## Mémoire en réponse à l'avis de la MRAe

### Création d'une centrale photovoltaïque au sol à Château-Garnier (86)

La présente note est un mémoire de réponse à l'avis donné par la MRAE n°2021APNA20 pour le dossier P-2020-10434 daté du 3 février 2021, faisant suite à l'analyse du rapport d'étude d'impact sur l'environnement d'une centrale photovoltaïque au sol aménagée sur la commune de Château-Garnier.

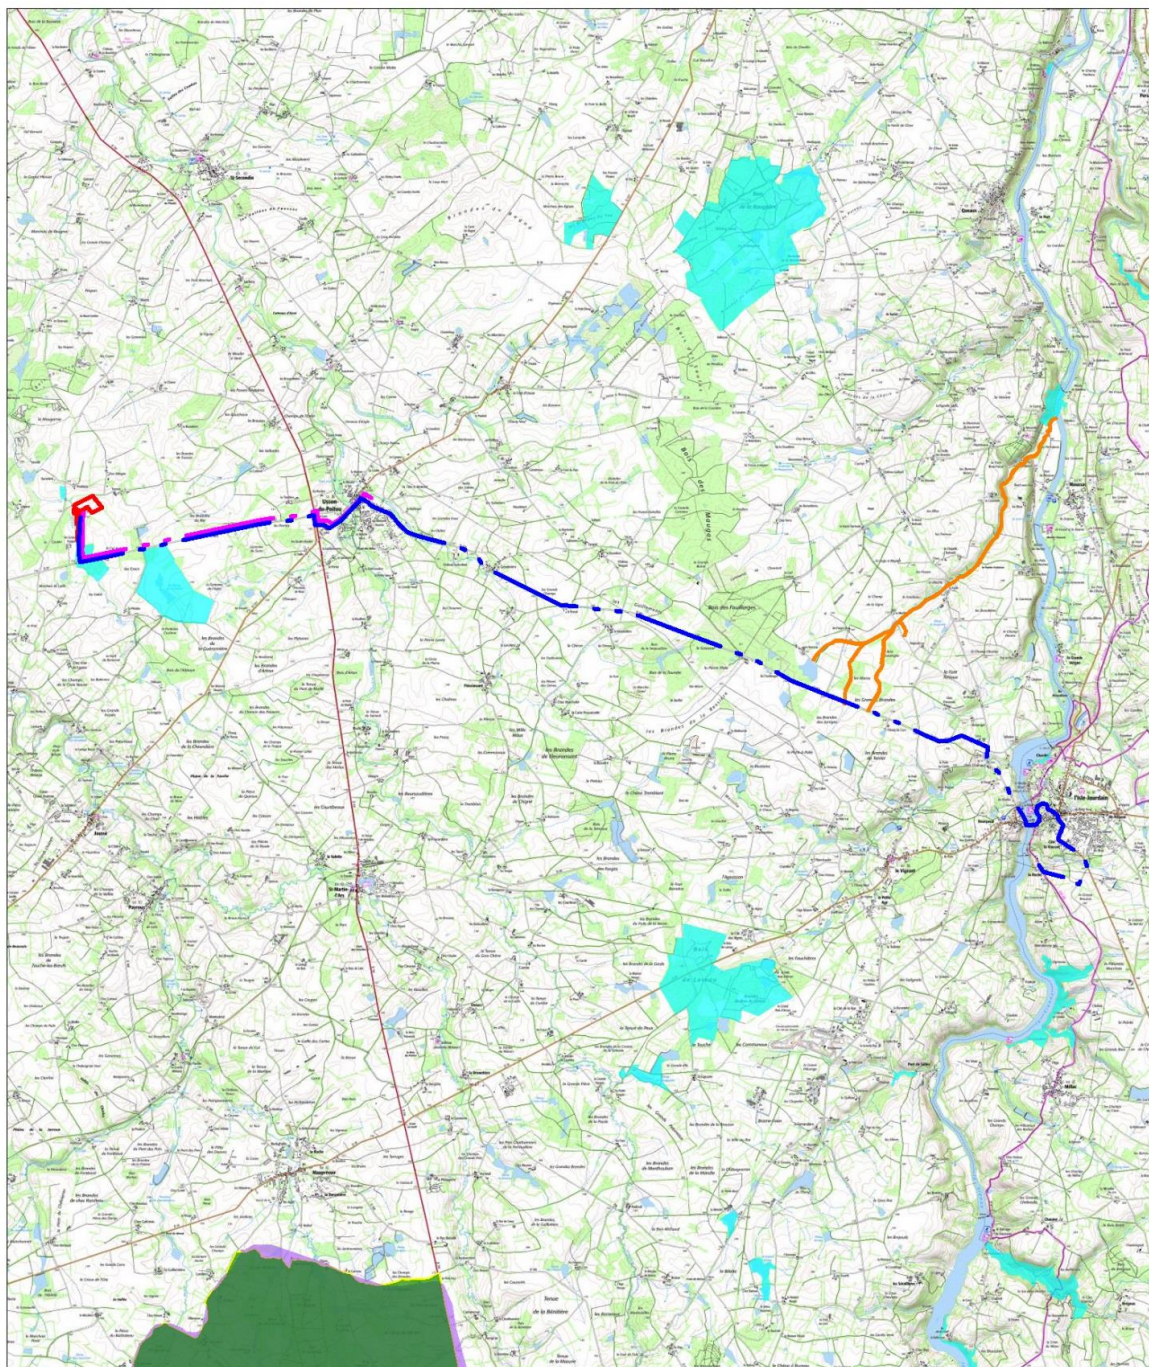
*La MRAE relève l'insuffisance du dossier sur la question du raccordement de la centrale au réseau électrique de l'installation, élément indissociable du projet dont les impacts, y compris de toutes les solutions de raccordement envisagées, devraient être analysés et détaillés.*

Deux propositions de raccordement de la centrale solaire au réseau d'électricité sont envisagées : l'une se situant à une distance d'environ 5 kilomètres de la zone du projet sur la commune d'Usson-du-Poitou (Proposition V1), et l'autre située à une distance d'environ 24 kilomètres de la zone de projet sur la commune d'Isle-Jourdain (Proposition V2).

Aucune incidence supplémentaire n'est à craindre sur les milieux naturels et sur le cadre de vie, les raccordements étant souterrains seul un impact faible durant la phase travaux sera à noter. C'est notamment le cas de la ZNIEFF de type 1 « Bois et landes des Grandes Forges », concernée par les deux tracés de raccordement, mais sur laquelle les incidences seront temporaires lors de la réalisation des travaux, toutefois il n'y aura pas d'incidence durable sur les habitats et espèces ayant permis la désignation ZNIEFF (travaux en bord de voirie). Aucune zone de protection (Natura 2000 notamment) n'est concernée par ce tracé prévisionnel, même si le tracé se trouve en bordure de la Natura 2000 « Vallée de la Crochatière », classée SIC. Toutefois, lors de la réalisation des travaux, des mesures seront mises en place pour ne pas altérer la qualité des eaux souterraines en particulier.

La carte en page suivante présente les espaces naturels protégés à proximité.

Zoom A - Ech 1/500

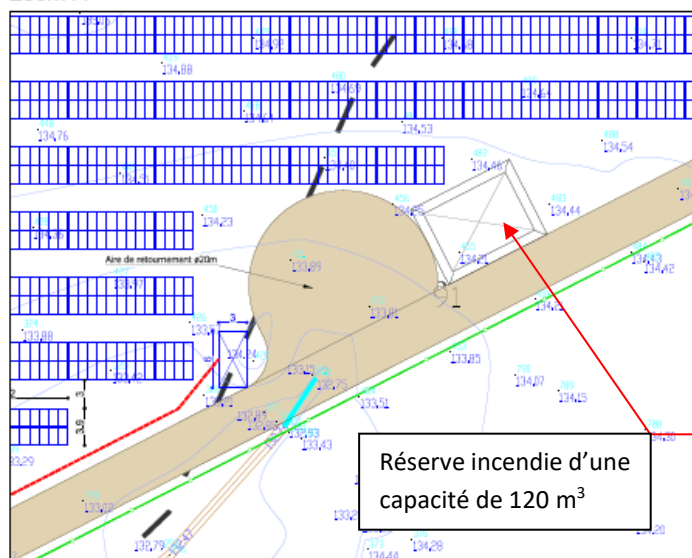
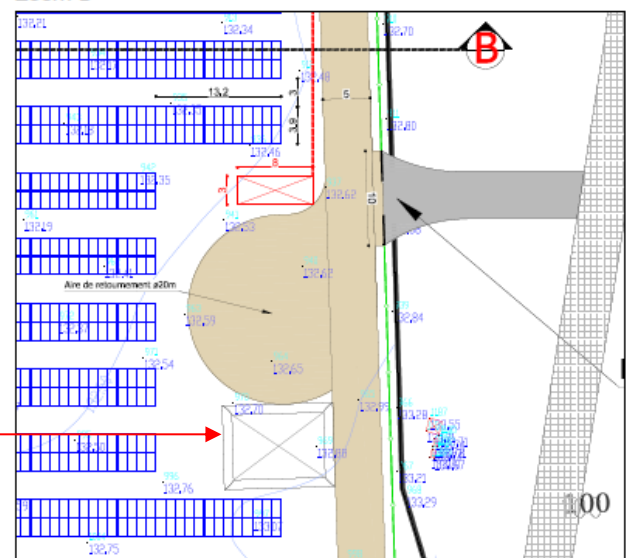
*La MRAE recommande que des compléments soient apportés, avec des mesures précises et adaptées pour prévenir et prendre en compte la vulnérabilité du projet aux risques (incendie, remontée de nappe, augmentation de la fréquence et de l'ampleur de phénomènes climatiques exceptionnels).*

Au sein du paragraphe 10.5.4. Sécurité pages 99 et 100 de l'étude d'impact sont décrites les mesures de sécurité contre le risque incendie.

En complément, le porteur de projet indique l'installation de 2 réserves incendies (un secteur Nord et un secteur Sud) de 120 m<sup>3</sup> chacune.

Le plan ci-après représente ces réserves. Le plan masse du projet avec les réserves est présenté en annexe de ce mémoire.

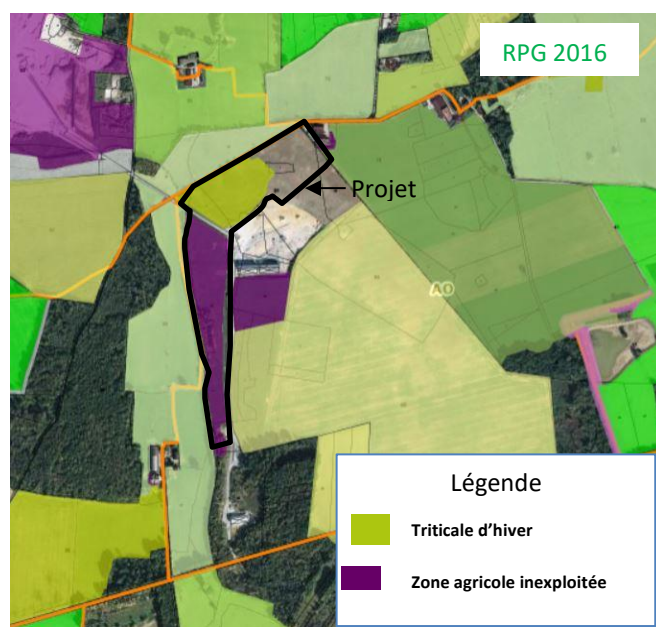
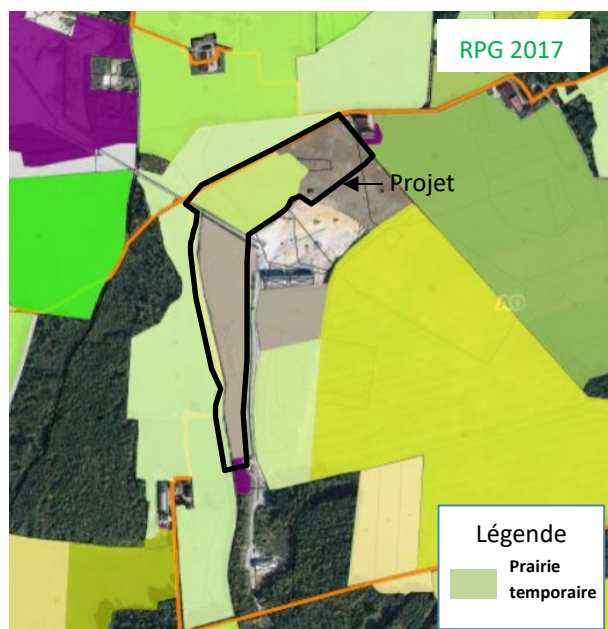
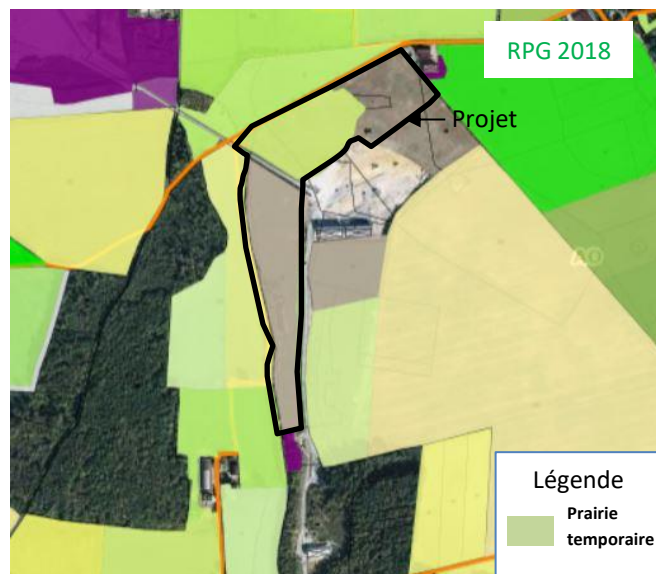
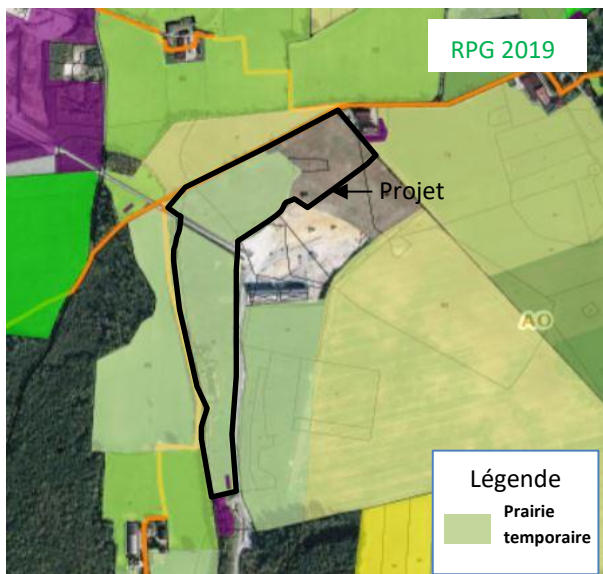
*Il est en particulier relevé que le projet participe au développement d'énergies renouvelables visant à limiter les émissions de gaz à effet de serre induits par la combustion des énergies fossiles.*

il est noté que le projet prend place sur une ancienne carrière mais également sur une zone de grandes cultures. Une étude d'aptitude agricole des sols, mentionnée par le dossier, conclut à une aptitude agricole faible du sol. Le projet implique ainsi la destruction de 4.6 ha de zone de culture qui, après installation de la centrale photovoltaïque, seront dédiés au pâturage des ovins.

Le projet de centrale photovoltaïque est situé au droit d'une ancienne carrière réaménagée en prairie de pâture. Depuis 2017, le site d'implantation est recensé au Registre Parcellaire Graphique comme étant une prairie temporaire (Cf. cartes ci-dessous)
